RÉSERVES DE L'ÉTAT

sur le projet de Plan Local d'Urbanisme arrêté de Monestier de Clermont

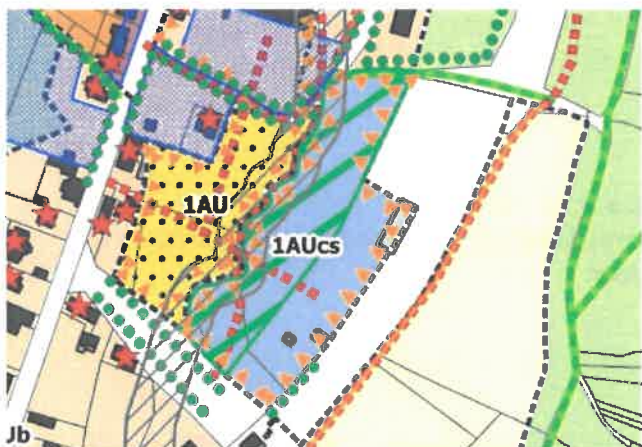
1-1 Les secteurs Ueq2 situés au-delà de la limite stratégique du SCoT de la GreG, sont artificialisés puisqu'ils accueillent :

- la déchetterie ainsi que le bassin de rétention des eaux pluviales de l'autoroute, à l'est de la RD
- la STEP, au nord de l'autoroute.

Cependant, ils sont en discontinuité au titre de la Loi Montagne, même si le règlement de la zone Ueq2 ne donne pas de possibilité de nouvelle urbanisation, seules les extensions et annexes limitées étant autorisées.

Au vu de son implantation, ce secteur **doit être classé en zone N.**

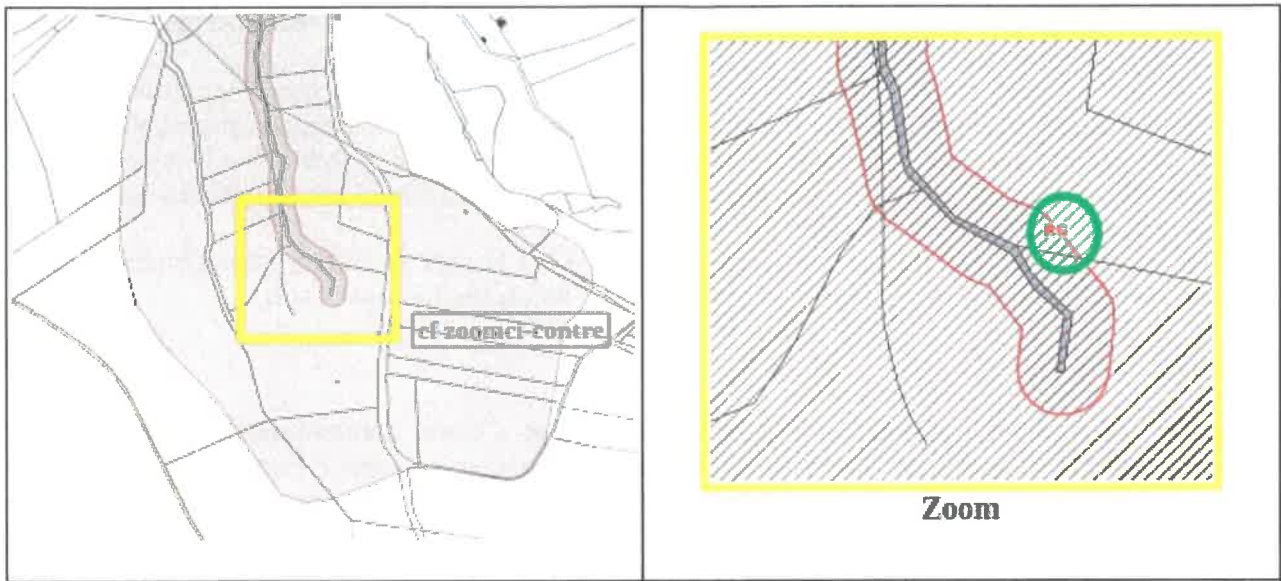
Sur le zonage risque, un zonage est apposé uniquement sur le ruisseau des Condamines. Il correspond à la marge de recul de 25 m de part et d'autre de l'axe du torrent exigée par le règlement R.111-3.

La légende indique :

Zone inconstructible sauf étude contraire RTM (Annexe R111-3)

Dans la mesure où le règlement de l'arrêté R.111-3 prévoit la modification de la marge de recul de 25 m en fonction de l'encaissement du cours d'eau, il est inutile de différencier le traitement de ce cours d'eau par rapport aux autres qui sont également cartographiés sur la carte R.111-3.

Il convient donc de supprimer cette légende sur le règlement graphique et de conserver uniquement la trame qui renvoie vers l'annexe des SUP relative au R.111-3.
